リコール届出一覧表

リコール届出日：令和 3 年 6 月 3 日

リコール届出番号	外-3222	リコール開始日：令和 3 年 6 月 3 日		
届出者の氏名又は名称	Groupe PSA Japan株式会社 代表取締役社長 木村 隆之 (製作国： フランス共和国) (製作者名： オートモビル・プジョー) (問い合わせ先： 0120-840-240 プジョーコール)			
不具合部位（部品名）	燃料装置（高圧燃料ポンプ）			
基準不適合状態にあると認める構造、装置又は性能の状況及びその原因	高圧燃料ポンプにおいて、製造時の溶接が不適切なため、溶接による金属粉がポンプ内部に残留し、燃圧調整バルブの作動を妨げるおそれがある。そのため、燃料の噴射圧が不足し、警告灯点灯ならびにエンジン始動不良・出力不足になるおそれがある。			
改善措置の内容	全車両、高圧燃料ポンプのシリアル番号を確認し、該当する場合は、高圧燃料ポンプと付随部品（高圧燃料パイプ）を良品に交換する。			
不具合件数	0 件	事故の有無	0 件	
発見の動機	本国からの情報による。			
自動車使用者及び自動車特定整備事業者等に周知させるための措置	<ul style="list-style-type: none"> ● 使用者：電話・ダイレクトメールにて通知する。 ● 自動車特定整備事業者：日整連発行の機関誌へ掲載する。 ● 弊社ホームページに掲載する。

改善箇所説明図

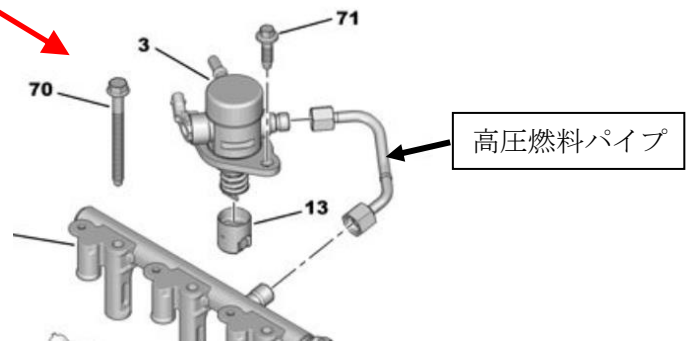
不具合の内容

高圧燃料ポンプにおいて、製造時の溶接が不適切なため、溶接による金属粉がポンプ内部に残留し、燃圧調整バルブの作動を妨げるおそれがある。そのため、燃料の噴射圧が不足し、警告灯点灯ならびにエンジン始動不良・出力不足になるおそれがある。

改善措置の内容

全車両、高圧燃料ポンプのシリアル番号を確認し、該当する場合は、高圧燃料ポンプと付随部品（高圧燃料パイプ）を良品に交換する。
